สัญญาจ้างก่อสร้าง
(ฉบับแก้ไขเพิ่มเติม ครั้งที่ ๒)

สัญญาเลขที่ ๕๔/๒๕๖๕

ตามที่ว่าจ้างตกลงจ้างและผู้รับจ้างตกลงรับจ้าง โครงการก่อสร้างสระว่ายน้ำเทศบาลตำบลหัวถนน ชุมชนที่ ๘ บ้านแปลงกระถิน ตำบลหัวถนน อำเภอพนัสนิคม โดยวิธีคัดเลือก เป็นเงินทั้งสิ้น ๑๒,๕๕๖,๑๔๘.๘๐ บาท (สิบสองล้านเก้าแสนห้าหมื่นบาทหนึ่งร้อยสี่สิบแปดบาทแปดสิบสตางค์) ตาม สัญญาจ้างก่อสร้างโดยวิธีคัดเลือก เลขที่ ๕๔/๒๕๖๕ ลงวันที่ ๓ ธันวาคม ๒๕๖๔ แล้วนั้น บัดนี้ผู้สัญญาได้ตกลง แก้ไขเพิ่มเติมสัญญาจ้างก่อสร้างดังกล่าว ดังต่อไปนี้

เปรียบเทียบส่วนที่มีการแก้ไขขนาด

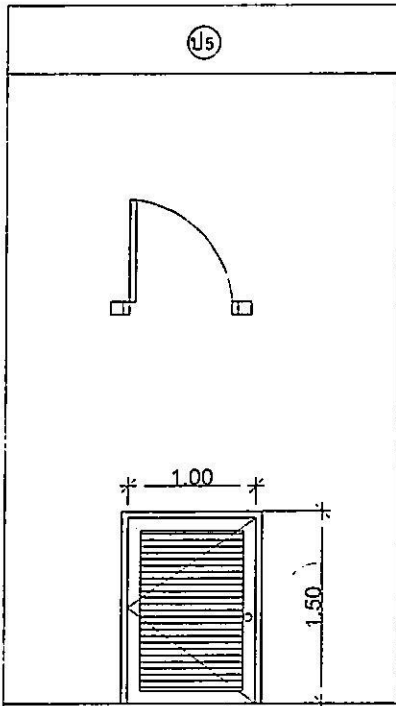
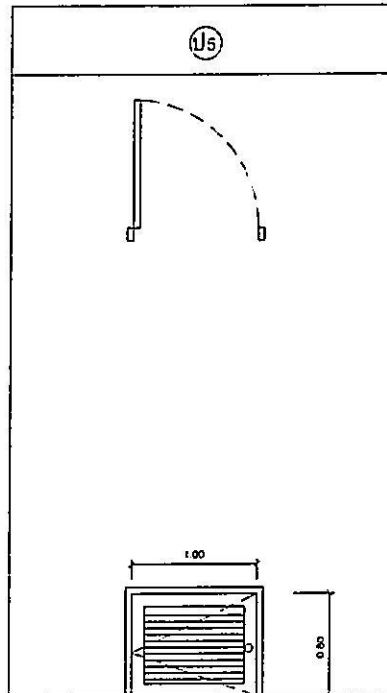
- ตามแบบแปลนแผ่นที่ ๗ แบบขยายห้องน้ำ,แบบขยายประตู,หน้าต่าง แบบขยายประตู ป.๓ มีขนาดกว้าง ๓.๓๖ เมตร สูงจรดท้องคาน คสล.แต่ข้อเท็จจริง ป.๓ ดังกล่าวสามารถติดตั้งในตำแหน่งตามแบบ แปลนได้เพียงขนาดกว้าง ๒.๘๕ เมตร สูง ๒.๖๕ เมตร เท่านั้น เนื่องจากติดในส่วนของระยะห่างระหว่างโครงสร้าง เสาของอาคาร จำเป็นต้องแก้ไขแบบแปลนและปรับลดวงเงินในงวดที่ ๗

- ตามแบบแปลนแผ่นที่ ๗ แบบขยายห้องน้ำ,แบบขยายประตู,หน้าต่าง แบบขยายประตู ป.๕ มีขนาดกว้าง ๑.๐๐ เมตร สูง ๑.๕๐ เมตร แต่ข้อเท็จจริง ป.๕ ดังกล่าวสามารถติดตั้งในตำแหน่งตามแบบแปลนได้ เพียงขนาดกว้าง ๑.๐๐ เมตร สูง ๐.๘๐ เมตร เท่านั้นเนื่องจากในส่วนของ โครงสร้างการรับพื้นรอบสระว่ายน้ำ จำเป็นต้องแก้ไขแบบแปลนและปรับลดวงเงินในงวดที่ ๗

จากแบบสัญญา

แบบที่มีการแก้ไขขนาด
